45F-08-002

不具合連絡書

連絡受理日	2013/08/02 17:59:09		
不具合受付者名	品質保証部品質保証三課品質保証G 駒津 博久		
客先名	日本モレックス株式会社	連絡者名	モールド部門 品技 山岸L
客先よりの連絡方法	Email		
受付区分	不良		
仕様番号 / 品名	503851-0008 / HI-FIX 15G PB CONN REC SIGNAL TERMINAL		
ロットNo.	13.07.10.1.01-03		
対象数量	164,960

略図(必要な場合のみ)

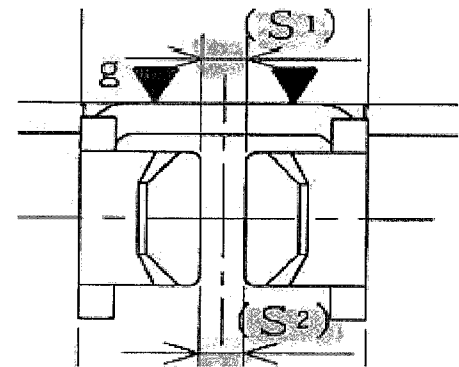
S項目0.1±0.02が0.0631とマイナス規格外
